Salaberry-de-Valleyfield, le 14 janvier 2019

PROJET : Contre-expertise bâtiment Hôtel de Ville
OBJET : Lettre-rapport – Budget de construction en structure
PROJET NO :3342-18

TITRE: STRUCTURE
VUE EN PLAN - SOUS-SOL

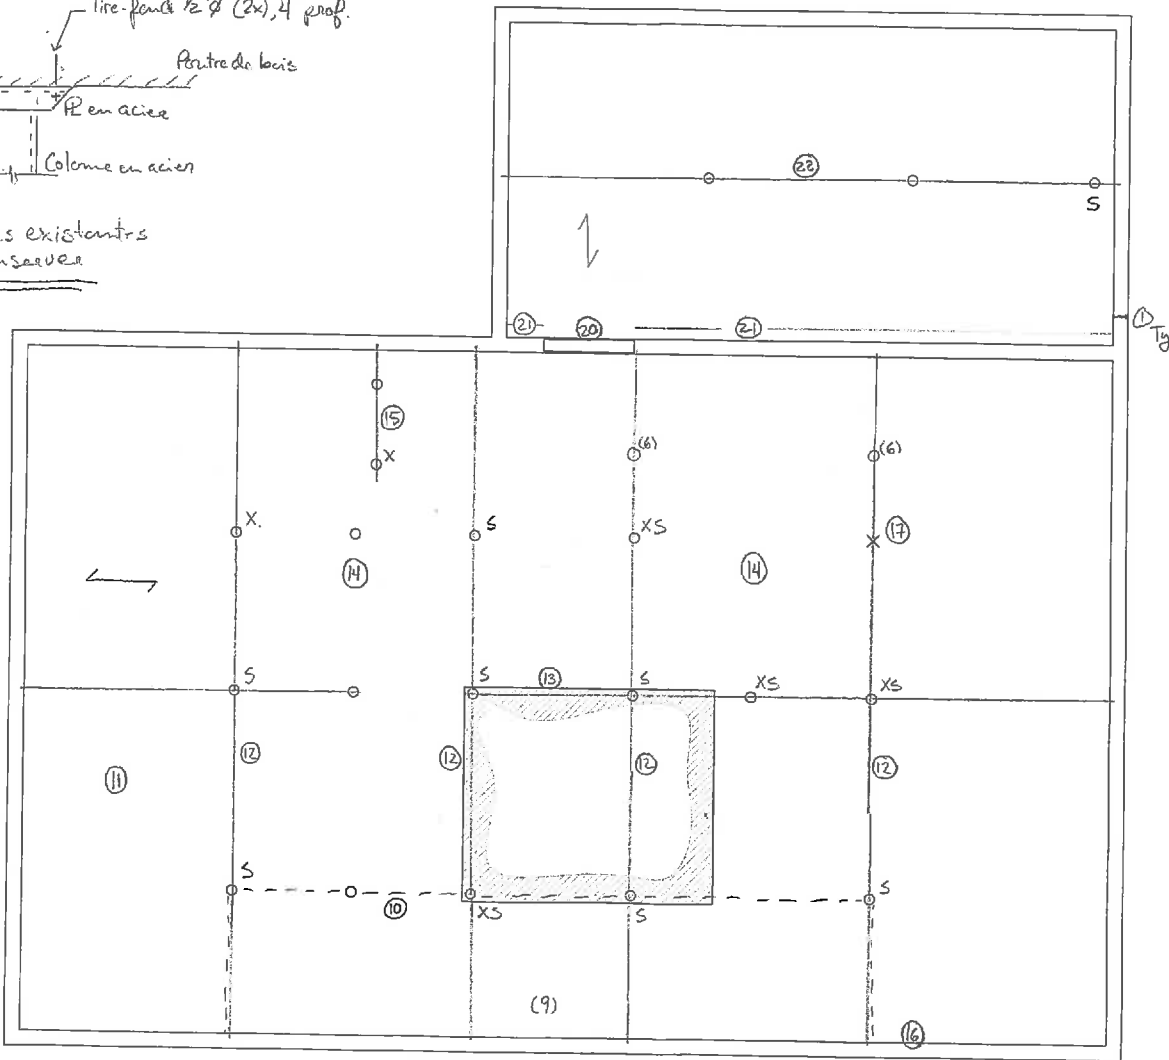
Interventions				
#	Plan	Nombre et dimensions	Intervention	Notes
1	S-01	8x ; 3 pi long	Fissures à colmater	Au moins un pied sous le niveau du sol. Positions à valider sur place par l'extérieur du bâtiment.
2	S-02	40 pi2	Toiture de galerie à supporter	Colonne de toit et toiture à conserver
3	S-02	80 pi2	Galerie à démanteler et reconstruire	Réutiliser les pieux vissés et les appuis en béton le long du bâtiment. Ajouter 3 pieux vissés et ne pas réutiliser les sonotubes
4	S-02	3-2x10 ; 6 pi long	Nouveau linteau	Pas de linteau existant. Appui sur mur 9 po de largeur. Ajouter 1 montant 2x6 pour appui à chaque extrémité du linteau. Prévoir appui sur la fondation.
5	S-02	3-2x10 ; 15 pi long	Nouveau linteau	Linteau 3-2x4 à démanteler. Appuis sur nouveaux montants 3-2x6 à une extrémité, prévoir appui sur la fondation. Reconstruction d'un mur porteur de 17 pi long le long de l'escalier et appui du linteau sur ce mur sur une longueur de 9 pi. Mur en 2x8 à 16 po c/c avec colonne 2-2x8 pour appui du linteau. Mur excentré et soufflé par rapport à l'existant. Prévoir appui sur la fondation.

10	S-01	3x8 à 16 po c/c sur 10 pi largeur ; 32 pi long	Nouvelles solives	Démolition de la structure sous la chape existante. Ajuster l'élévation des nouvelles solives du secteur pour l'épaisseur de la nouvelle dalle de plancher de l'entrée. Prévoir croix St-André à mi-portée de toutes les solives.
11	S-01	3x8 à 16 po c/c sur 36 pi largeur ; 12 pi long	Nouvelles solives	Ajouter les nouvelles solives entre les solives existantes. Prévoir croix St-André à mi-portée de toutes les solives.
12	S-01	4x ; 8x8 ; 36 pi long	Nouvelles poutres	Démantèlement des poutres existantes. Prévoir encastrement des nouvelles poutres sur la fondation à chaque extrémité. Prévoir la connexion de toutes les solives sur les nouvelles poutres.
13	S-01	8x8 ; 32 pi long	Nouvelles poutres	Démantèlement des poutres existantes. Prévoir encastrement des nouvelles poutres sur la fondation. Prévoir la connexion de toutes les solives sur les nouvelles poutres.

14	S-01	6x ; 3x8 ; 12 pi long	Nouvelles solives	Ajouter les nouvelles solives entre les solives existantes, là où l'espacement est supérieur à 16 po (3x) et ajouter les nouvelles solives en remplacement des solives déversées qui sont à démanteler. Prévoir croix St-André à mi-portée de toutes les solives.
15	S-01	3-2x8 ; 8 pi long	Nouvelle poutre	Démantèlement de la poutre existante.
16	S-01	4 po épaisseur ; 4 pi 6 po hauteur ; 184 pi long	Surépaisseur de béton	Démolition de la surépaisseur existante sur 50 pi long. Prévoir ancrage au mur existant. Béton armé avec treillis.
17	S-01	4 po dia en acier	Nouvelle colonne	Démantèlement de la buche et ajouter une nouvelle semelle sous le bassin d'eau existant, à démolir au besoin.
18	S-01	6x ; 4 po dia en acier	Nouvelles colonnes	Remplacements de colonnes supplémentaires aux autres interventions. Démantèlement des colonnes en acier existantes.
19	S-01	11x	Nouvelles semelles	-

20	S-01	3-2x8 ; 5 pi long	Nouveau linteau	-
21	S-01	4 pi hauteur ; 29 pi long	Mur porteur	2x6 à 16 po c/c avec appui sur fondation et fixation au mur de fondation adjacent. Finition en gypse.
22	S-01	3-2x6 ; 32 pi long	Nouvelle poutre	Démantèlement de la poutre existante. Prévoir l'encastrement dans la fondation à une extrémité.
23	S-02	2x ; 2x6 à 16 po c/c ; 14 pi long	Nouveaux murs porteurs	Démantèlement de la composition de mur existante sous l'escalier. Construction de murs porteurs, de hauteur variable, pour supporter l'escalier.
24	S-03	550 pi2	Nouvelle toiture	Démolition de la toiture existante et de la structure du plafond pour toute la section "Toit Bas" et reconstruction.
25	S-03	2020 pi2	Nouvelle toiture	Démolition de la toiture existante pour toute la section "Toit Bas" et reconstruction.

VUE EN PLAN - R.D.C.
Ech. 1/20

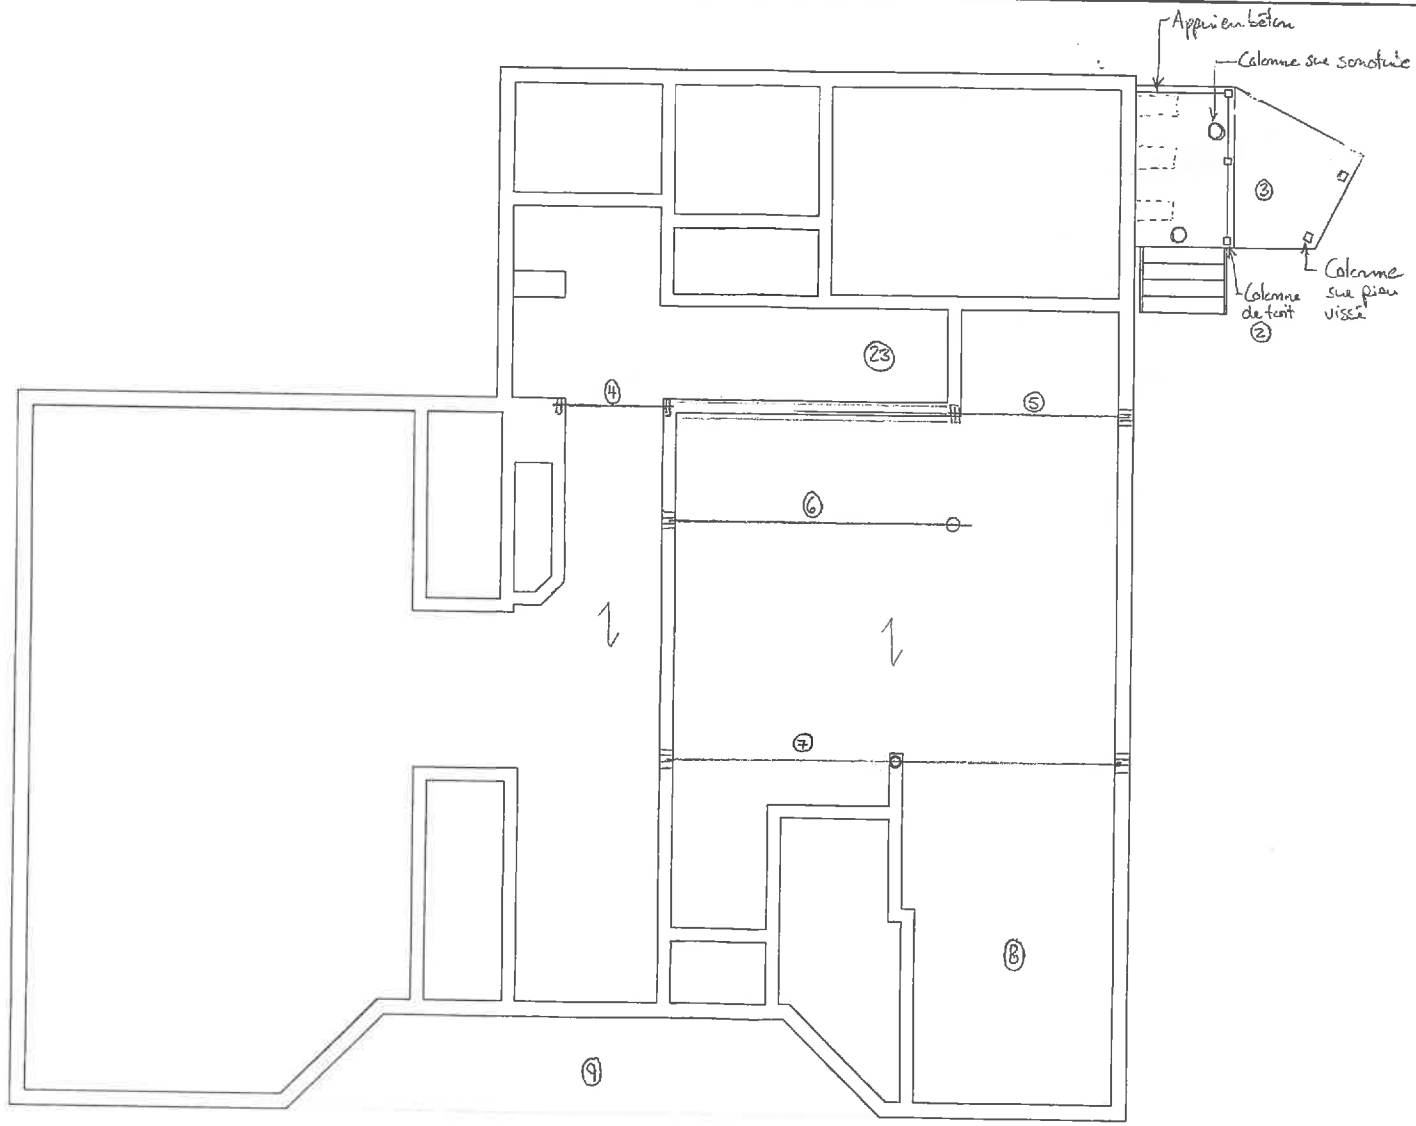
6	S-02	3-2x10 ; 17 pi long	Nouvelle poutre	Démantèlement des tirants en acier et remplacement de la poutre existante 2-2x10. Ajouter colonne 4 po dia en acier jusqu'à une semelle et une colonne 3-2x6 avec colonne en acier 4 po dia au sous-sol jusqu'à une semelle. Ajouter 2 nouvelles semelles sous le bassin d'eau existant, à démolir au besoin.
7	S-02	3-2x10 ; 23 pi long	Nouvelle poutre	Démantèlement de la poutre 10x5 existante. Ajouter colonne 3-2x6 à chaque extrémité. Appui d'une colonne sur la poutre de plancher du RDC et de l'autre colonne sur la fondation. Remplacer la colonne en acier à mi-portée par colonne en acier 4 po dia et ajouter une nouvelle semelle.
8	S-02	3x8 à 16 po c/c sur 12 pi largeur ; 17 pi long	Nouvelles solives	Démantèlement des solives existantes. Prévoir croix St-André à mi-portée de toutes les solives.
9	S-02	160 pi2; dalle 4 po et isolant rigide 2 po	Nouvelle structure de plancher d'entrée	Démolition de la chape existante 3 po sur isolant 1 po. Dalle de béton armée avec treillis.
